# 文鑫天成项目 6# 楼一单元入户门厅扩大调整方案批前公示

根据黄石文鑫房地产开发有限公司申请，经 2022 年 4 月 20 日黄石市自然资源和规划局业务会议研究，原则同意黄石文鑫天成项目 6# 楼一单元入户门厅扩大调整方案，现我局拟对黄石文鑫天成项目 6# 楼一单元入户门厅扩大调整方案进行审批。为广泛听取意见，根据《中华人民共和国城乡规划法》和《市自然资源和规划局关于进一步明确建设工程（民用建筑类）设计方案审查工作的通知》（黄自然资规函[2021]8 号）的相关规定，现对黄石文鑫天成项目 6# 楼一单元入户门厅扩大调整方案进行批前公示。在公示期间，有关单位或个人对该规划审批有何意见或建议，可通过以下方式反映。

## 一、调整前后规划总平面局部对比

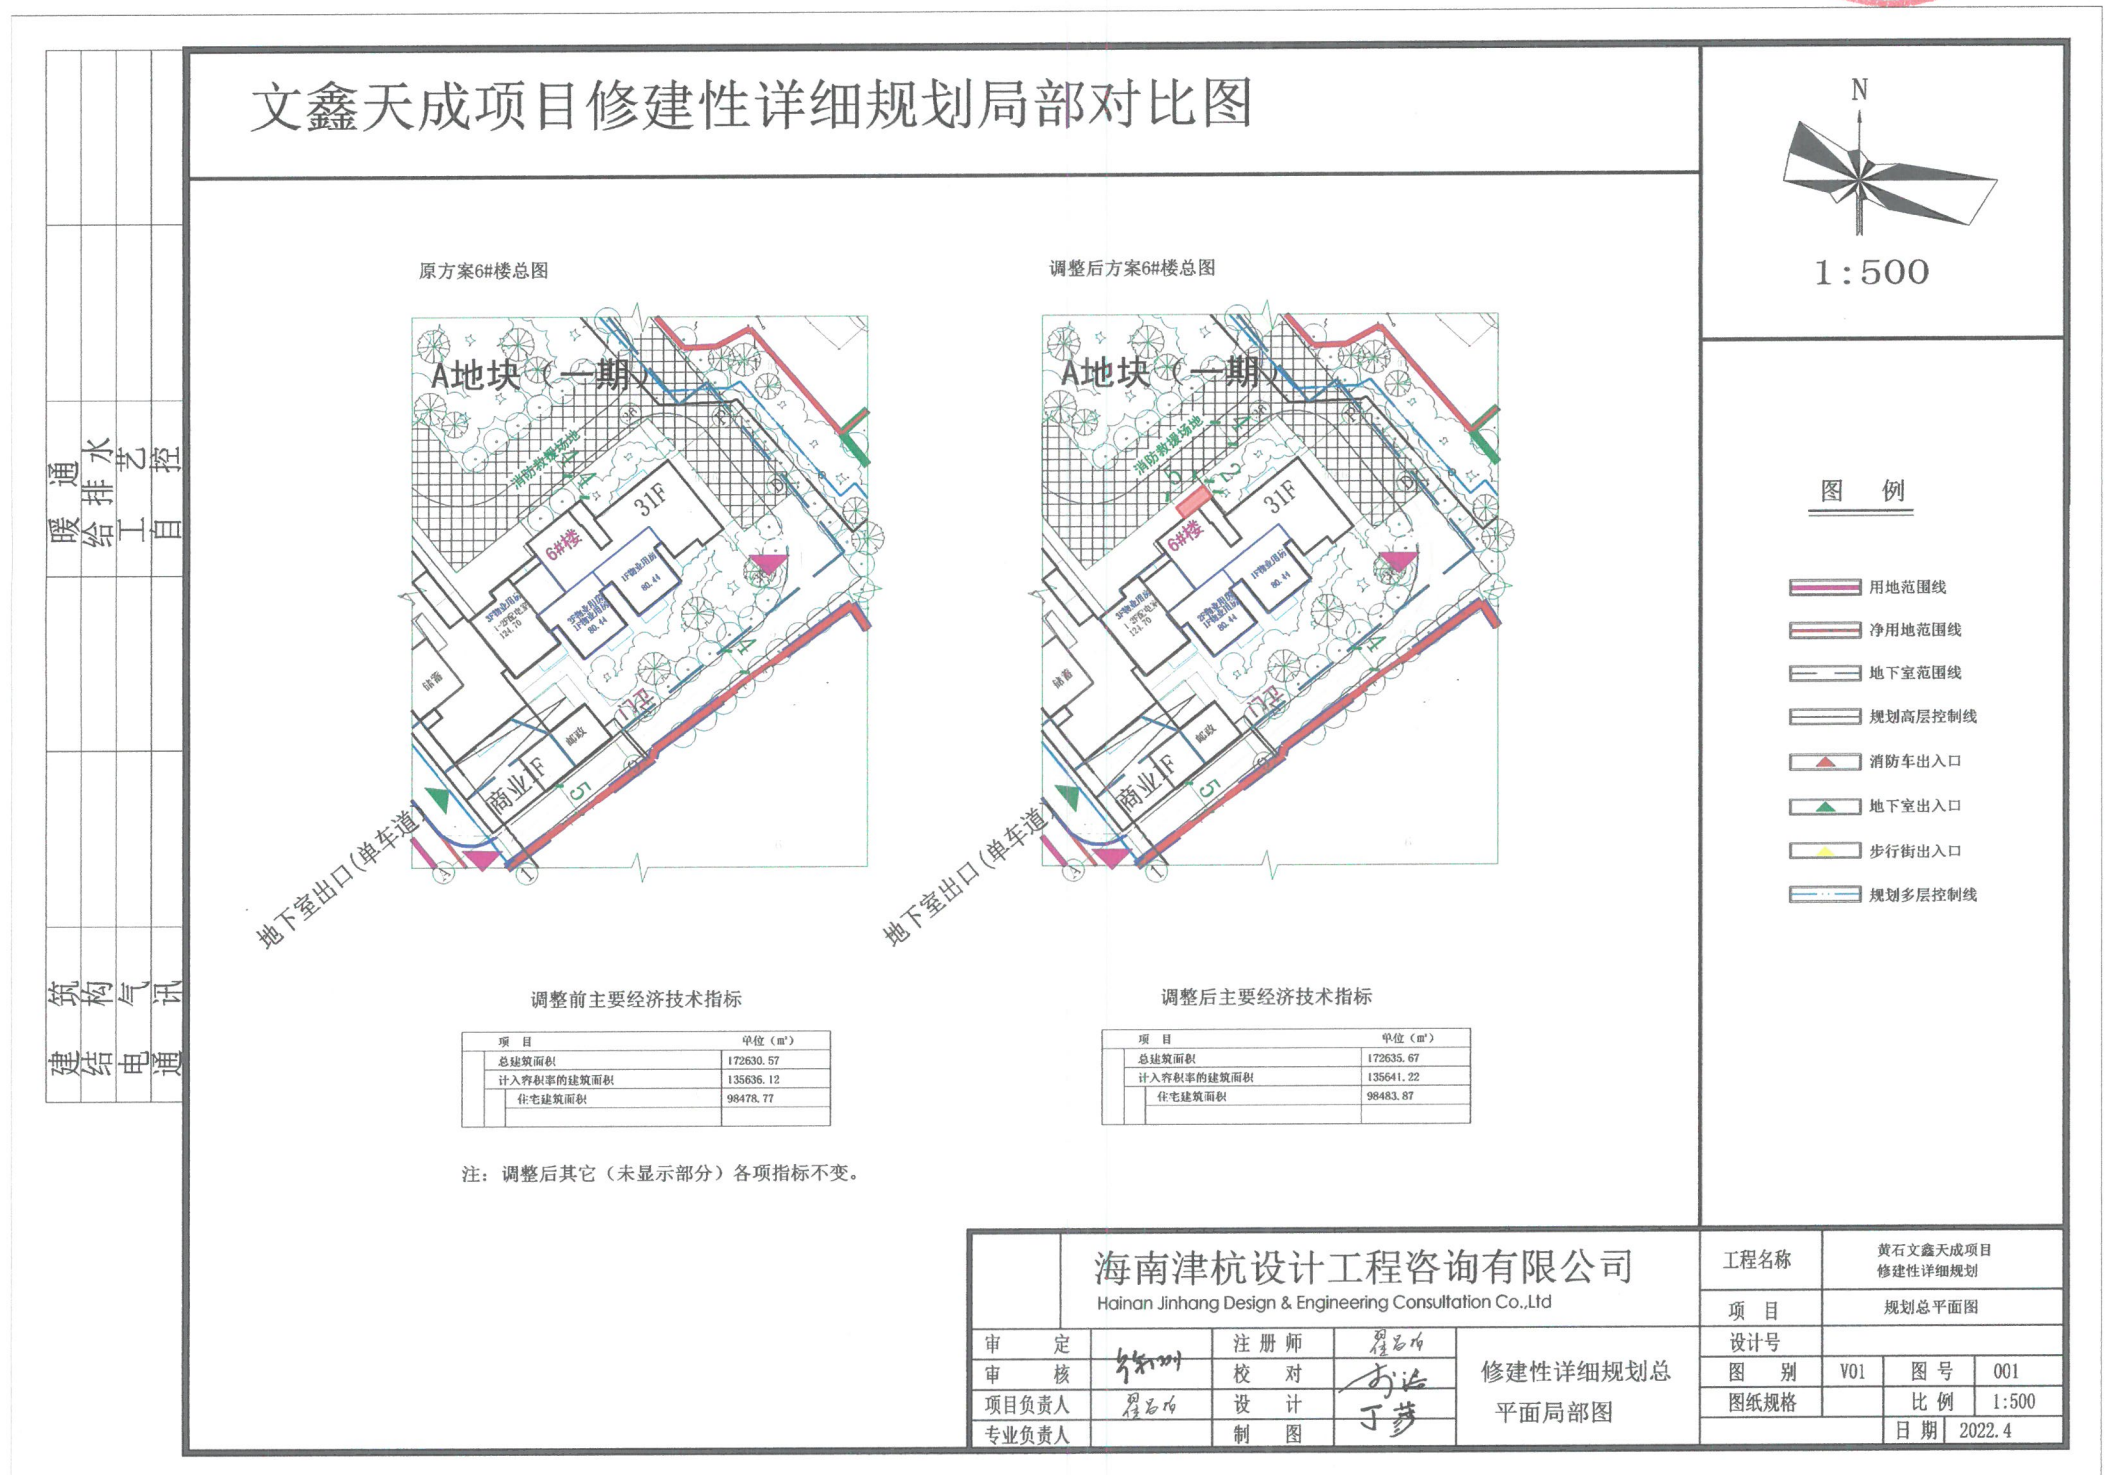
原 6# 楼 1 单元入户门厅与其他楼栋入户门厅存在差异，为与其他楼栋保持基本一致，现黄石文鑫房地产开发有限公司拟调整该门厅，调整方案如下：

1. 将门厅向北伸出 1.9 米，形成一个大的架空门厅，架空门厅增加面积 5.1 平方；
2. 增加架空门厅的同时取消原方案的钢化夹胶玻璃雨篷；
3. 门厅地面标高由原来的 0.285 调至 -0.015，室外标高由原来的 0.150 调至 -0.150；
4. 增设门厅部分外墙色彩及材质与其它楼栋入户门厅保持一致，均采用真石漆外墙，色号：8.8YR6.5/2。

## 二、调整前后建筑图对比

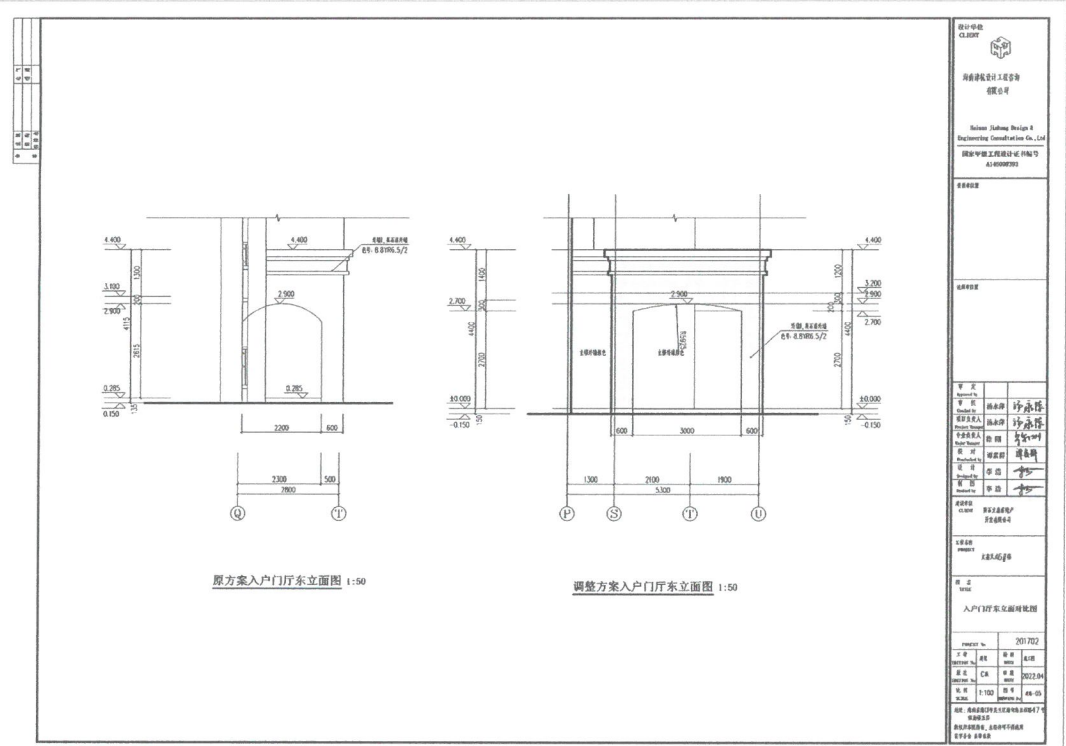
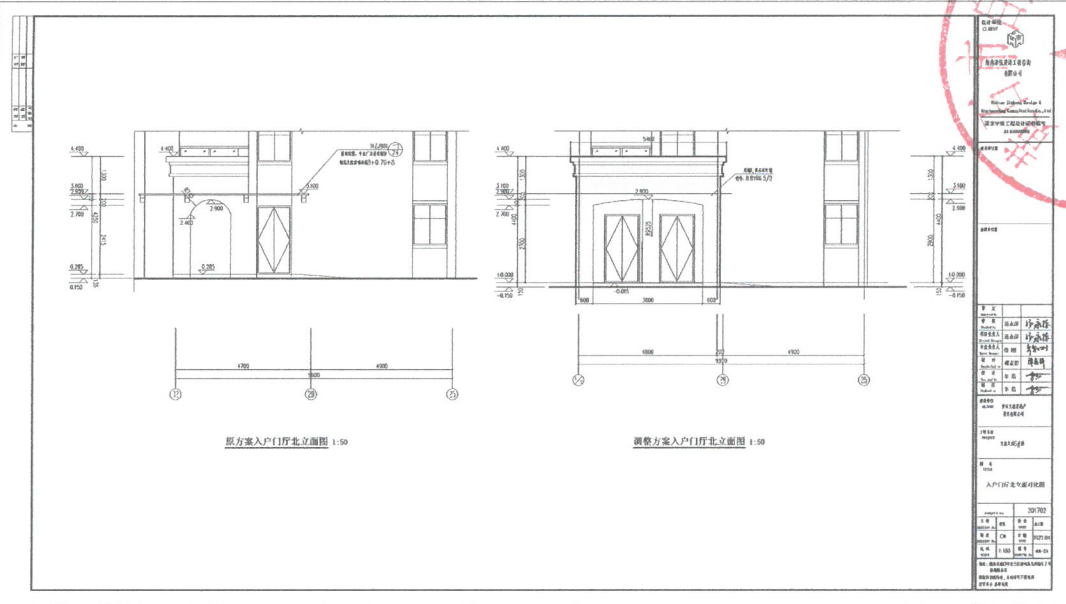
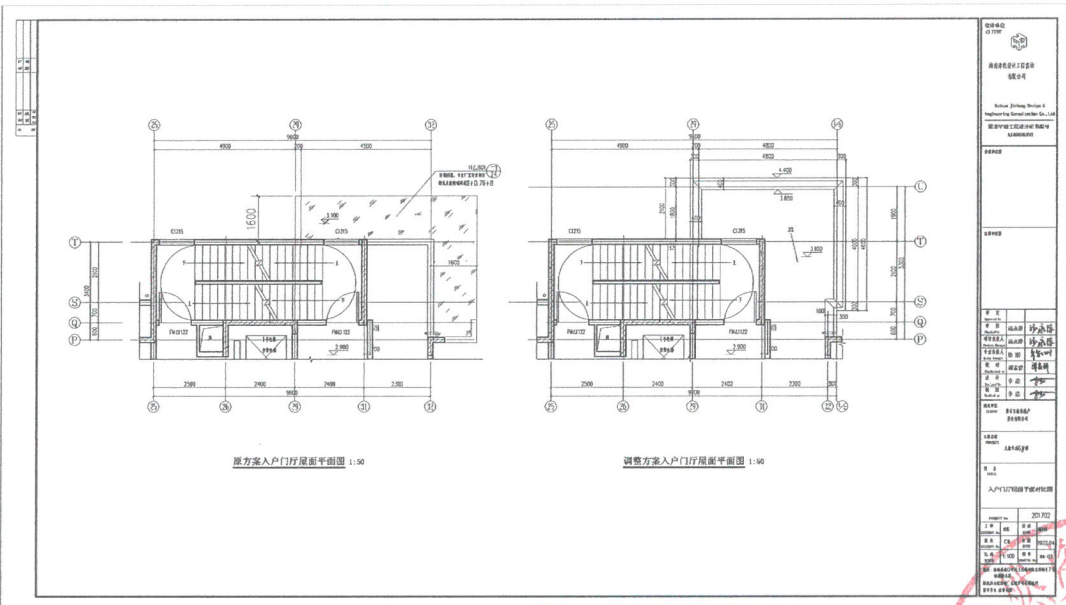
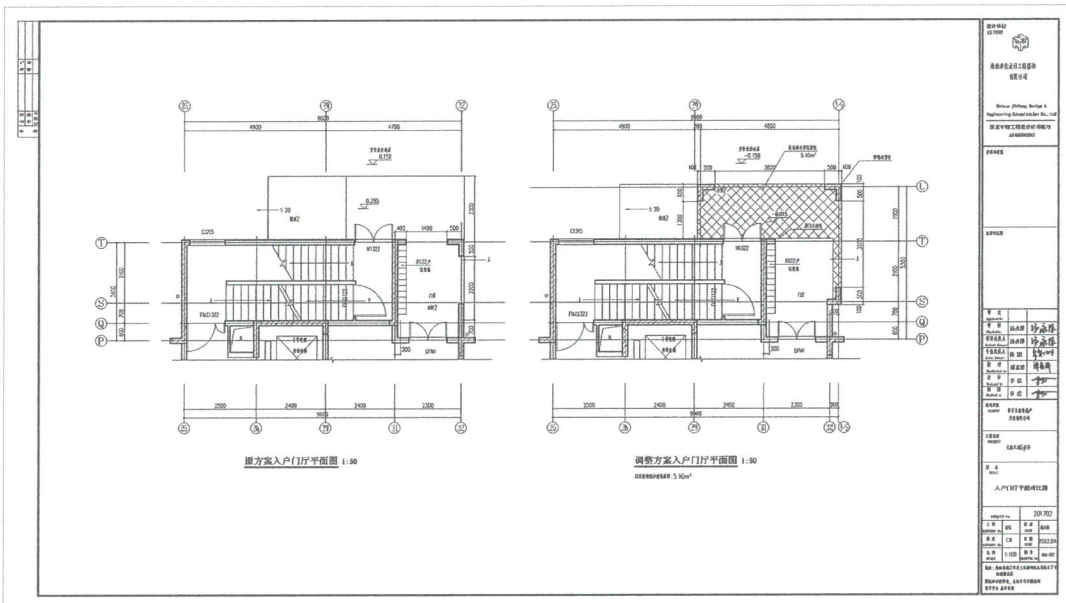
原 6# 楼 1 单元入户门厅与其他楼栋入户门厅存在差异，为与其他楼栋保持基本一致，现黄石文鑫房地产开发有限公司拟调整该门厅，调整方案如下：

1. 将门厅向北伸出 1.9 米，形成一个大的架空门厅，架空门厅增加面积 5.1 平方；
2. 增加架空门厅的同时取消原方案的钢化夹胶玻璃雨蓬；
3. 门厅地面标高由原来的 0.285 调至 -0.015，室外标高由原来的 0.150 调至 -0.150；
4. 增设门厅部分外墙色彩及材质与其它楼栋入户门厅保持一致，均采用真石漆外墙，色号：8.8YR6.5/2。
